## MEMORIA TÉCNICA Y DESCRIPTIVA DE LAS MODIFICACIONES A LA PROPUESTA URBANISTICA Y EXPOSICIÓN DE MOTIVOS:

### ANTECEDENTES:

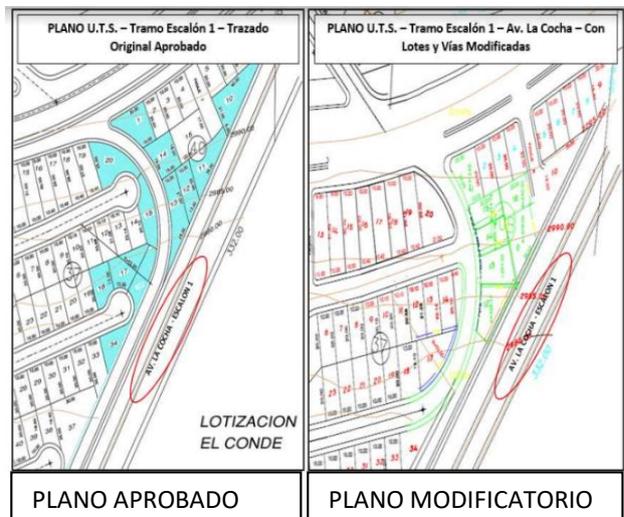
- En la denominada Etapa B, Urvincos solicita una modificatoria debido a la construcción del Escalón 1, Av. La Cocha donde varios lotes de terrenos se afectan dando una variación en metraje de cada uno.

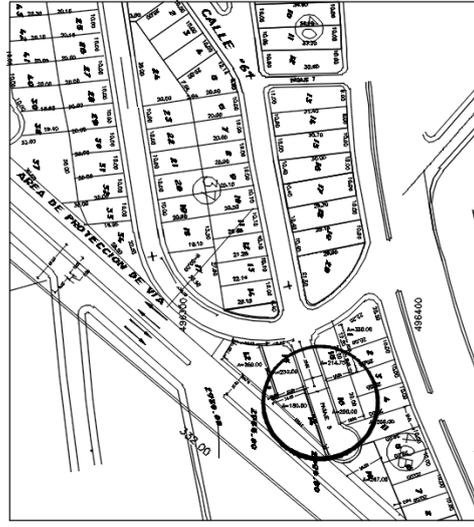
4. Eliminación del pasaje peatonal de la Manzana 40B que conecta con la Av. Padre Carolo, en su lugar se crea el lote No. 11; y un nuevo Pasaje siguiendo el trayecto de la Calle "N", con el mismo ancho vial. Este cambio origina la reestructuración de los lotes de dicha manzana incrementándose el número de lotes de 15 a 16. Todo esto, debido a que se ha visto afectada la Manzana 40B por la red de tubería de agua potable, que pasaron por los lotes 10, 14 y 15; pese a tener los planos aprobados, sin previa socialización, construyeron esta tubería afectando nuestro proyecto

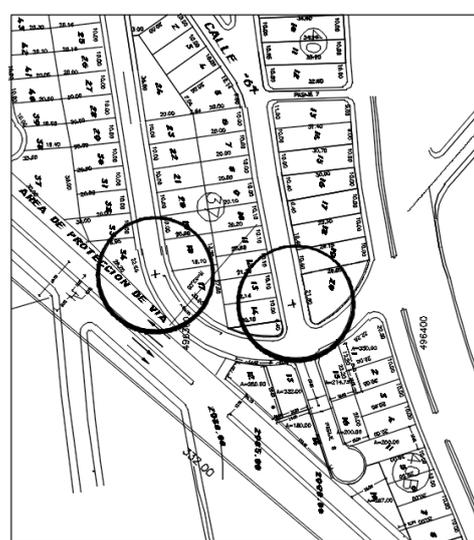
5. En las curvas de retorno de la calle "M" y "N" de las Manzanas 37-40, en el lado Sur de la Urbanización se implanta por el Ilustre Municipio de Quito, una nueva vía denominada Escalón 1, preocupados por dicha situación, solicitamos el replanteo vial el 27 de febrero del 2012 y nos dan contestación con No. Trámite 2012285-17 del 1 de agosto del 2013, el mismo que muestra que el Escalón 1 afecta a una vía de desaceleración, en la Etapa B de la Urbanización, esta conectaba con la Av. Principal, de esta manera, nos obliga modificarla y a conectar esta vía a la Calle M de propiedad de la Urbanización manteniendo el ancho de vía requerida y corrigiendo de esta manera las curvas de retorno de las Calles "M" y "N"; afectando además a la Manzana 37, 40 y 40B en menos de 204,21 m<sup>2</sup> en ciertos lotes afectados por esta modificatoria.

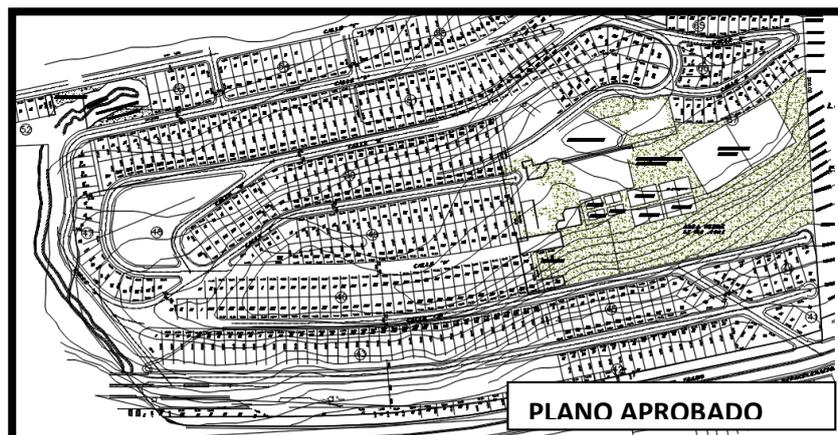
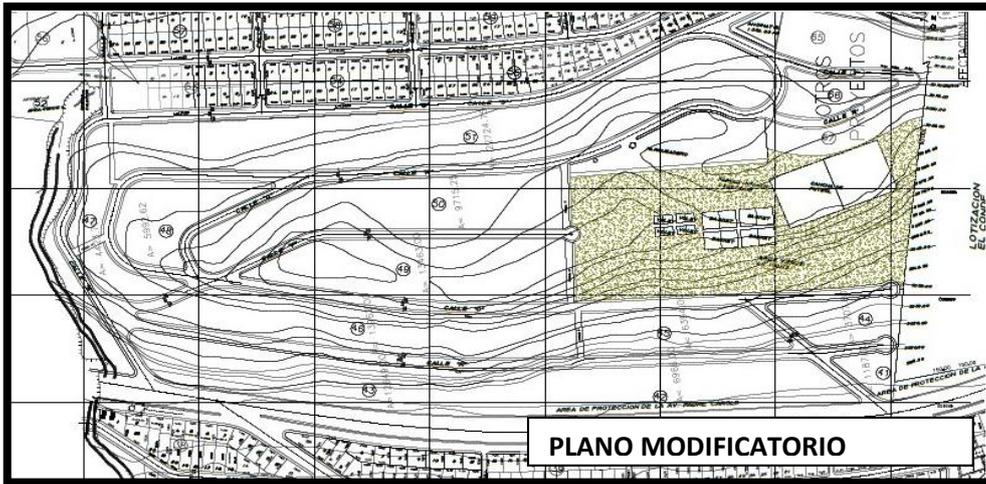
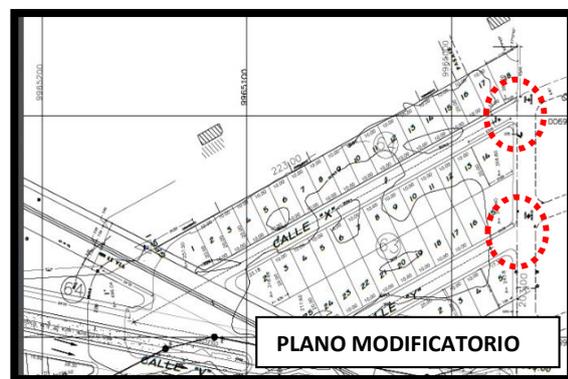
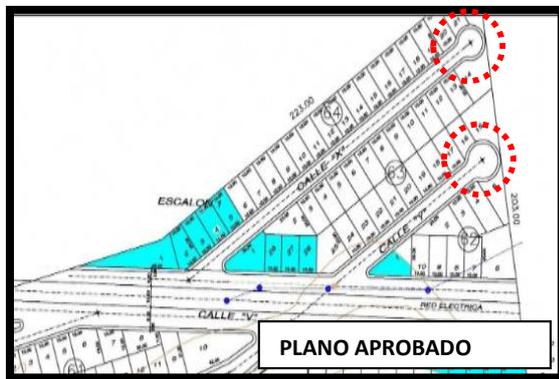
6. A partir del año 2007 el Ilustre Municipio de Quito, informa que las Manzanas No.41, 42, 43, 44, 45, 46, 47, 48, 49, 50, 51, 65, 66 y 67, se verían afectadas debido a la Planificación del Parque Pucara, por consiguiente, con fecha de 23 de febrero del 2010 de parte del Ingeniero Marcelo Montalvo Jefe de la Unidad de Gestión de la Propiedad Inmueble Municipal en el oficio N° 000236-0600-10-UGPIM dirigida al Ingeniero Daniel Hidalgo Villalba Director Metropolitano de Catastro, emiten “...el criterio favorable de expropiación de los terrenos que será destinado al Parque Pucara...”. En las primeras manzanas incluso en el IRM (Informe de Regulación Metropolitana) exponen que los lotes de estas primeras 11 manzanas constaban como área destinada a equipamiento; motivo por el cual, nos vimos imposibilitados para avanzar con la comercialización y las Obras de Urbanización de esta Etapa. Para el año 2018, según oficio AZQ-DGT-TV-2018 de la Administración Zonal Quitumbe dirigida hacia el Arq. Hugo Chacón, Director Metropolitano de Gestión Territorial de STHV, se comunica que la Administración no cuenta con los recursos necesarios para ejecutar la ejecución de un parque en los terrenos de la Urbanización Tréboles del Sur, mismo que en su momento, fue un ofrecimiento por parte de la Alcaldía, en administraciones anteriores, mas no fue puesto en conocimiento y consideración para su debida aprobación por parte del Concejo Metropolitano de Quito, por este motivo según el oficio AZQ-DGT-TV-2018 no se procederá a realizar ningún trámite de expropiación, ni declaratoria de utilidad pública; adicional, se sugiere que todos los lotes sean reintegrados al plano y queden con zonificación original D3 (D203-80) y uso de suelo (RU2) Residencial Urbano 2.

**ASÍ DE TAL MANERA CADA MANZANA SE CONFORMARÍA COMO UN MACRO LOTE, RESPETANDO LAS VÍAS ESTABLECIDAS. MISMAS QUE QUEDAN PARA FUTUROS PROYECTOS.**

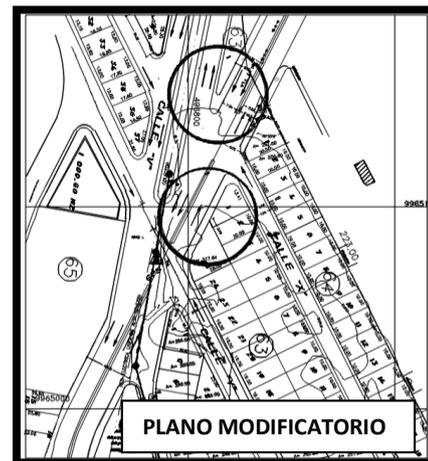
8. El Escalón 1 Proyectado por el Ilustre Municipio de Quito, desde la Av. Simón Bolívar, pasa por la Urbanización Tréboles del Sur, afectando a las 3 Etapas; esta fue construida en el año 2016, actual Av. Carlos Villacis, faltando un tramo de conexión a la Av. La Cocha; esta avenida es una solución vial para algunos barrios del sector, a su vez solicitamos su terminación hasta la Av. La Cocha, proyectada por la misma entidad. Este beneficio vial, afecto nuestro proyecto en la parte sur de la Etapa “C” puesto que la vía pasó por un costado de las Manzanas 62-63-64-65 modificando el área de las manzanas y su número de lotes en menos de 2.666,30 m<sup>2</sup> de afectación.

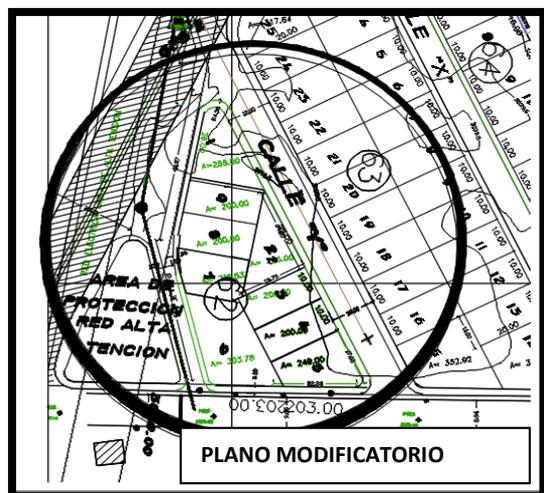
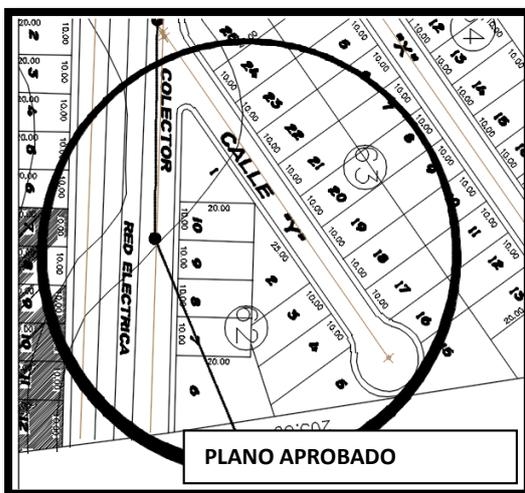
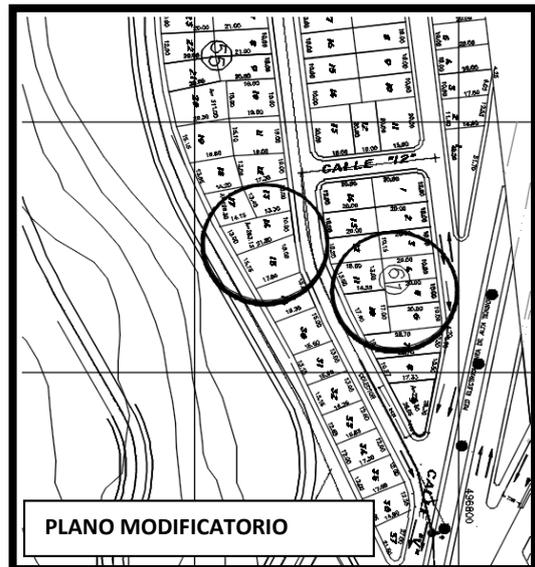
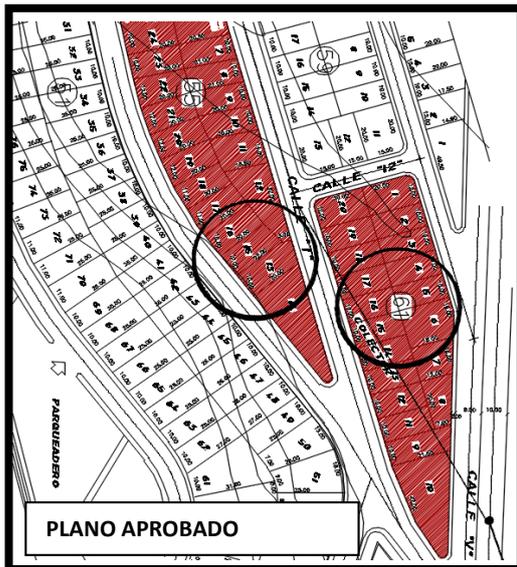
9. En el año 2006 la Empresa Municipal de Obras Públicas construye un colector que viene desde los asentamientos, hoy denominados Barrio La Cocha y Valles del Sur, para dar solución al mismo; este Colector cruza por la Tercer Etapa de la Urbanización, afectando la calle "T" y las manzanas 55-61-62, condicionándonos a cambiar la dirección de la vía siguiendo la del colector en mención y por consiguiente nos vimos obligados a modificar el diseño de esas manzanas y las áreas de los lotes de las mismas en una cantidad en menos de 538,12 m<sup>2</sup>; puesto que esta etapa se encontraba en aún en proceso de construcción, pese a que los planos reposaban en los archivos de la mencionada empresa desde el año 2001.

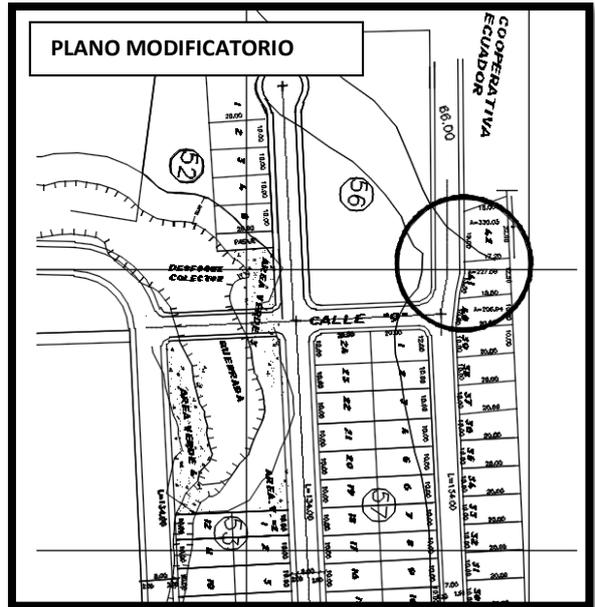
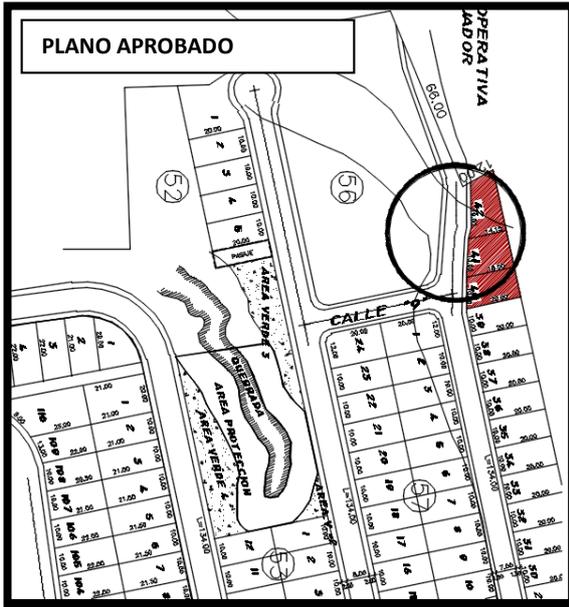
- La manzana 55 tenía 29 lotes, hoy tiene 37 lotes
- La manzana 61 de 20 lotes, en la actualidad tiene 14
- La manzana 62 se dividió y de 10 lotes aprobados, en la actualidad se planificaron 9.

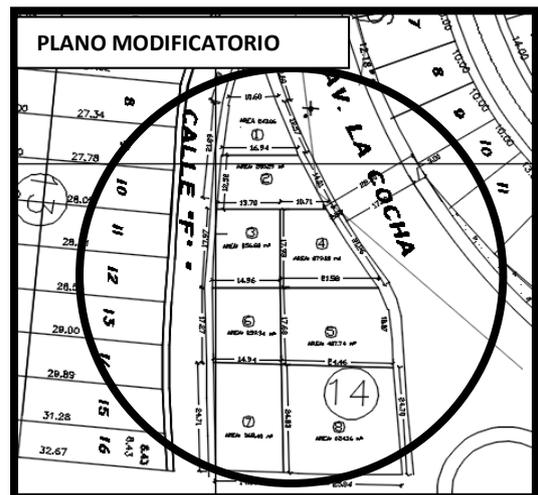
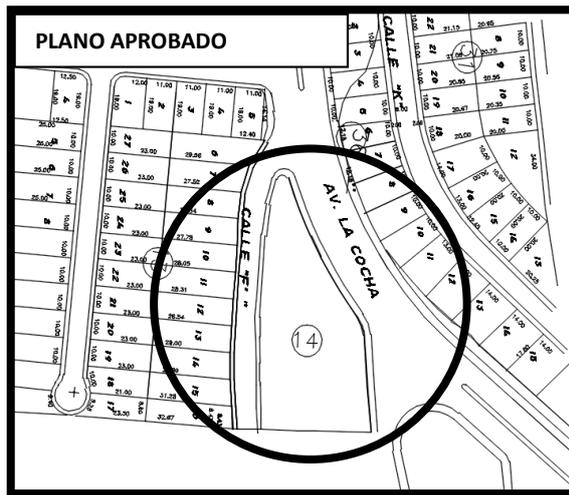
10. El Barrio San Martin se conecta al norte de nuestra Urbanización, por medio de una vía propia hacia nuestra calle "U", misma que tiene un desplazamiento hacia el lado Oeste; para dar continuidad a la misma, nos vimos obligados a modificar las áreas de los lotes 40, 41, 42 de la manzana 60 de la Urbanización en más de 115,78 m<sup>2</sup> de afectación.

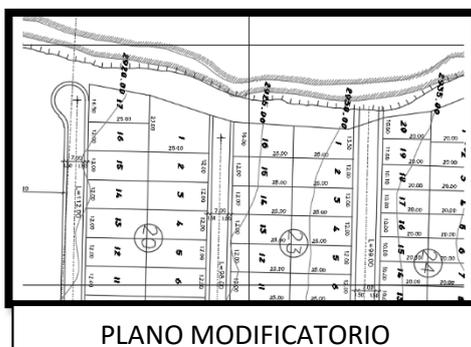
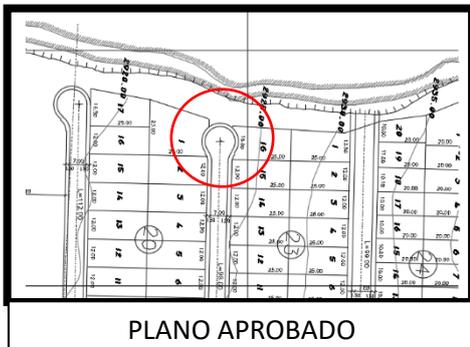
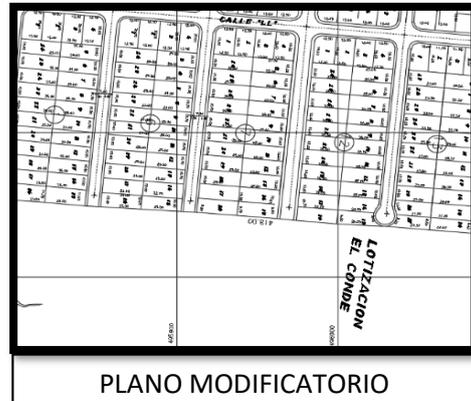
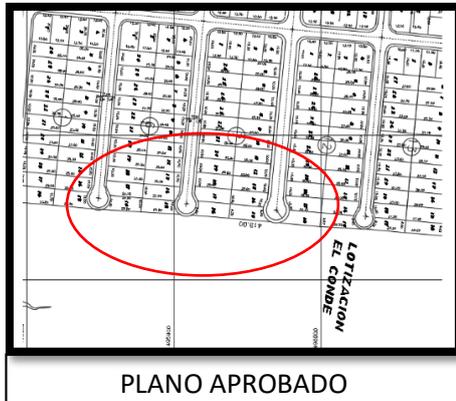
11. Restructura de la Mz 14, en la denominada Etapa A, la Constructora Urvincos solicita la modificatoria del cambio de capa de rodadura de adoquín a asfalto y se genera, un ligero recorte en la punta al norte de la Mz. 14, donde se interceptan la Av. Principal, actual Av. La Cocha con el Escalón 1 y por consiguiente se modifica la Mz. 14, que de paso en la actualidad se encuentra en 8 lotes.
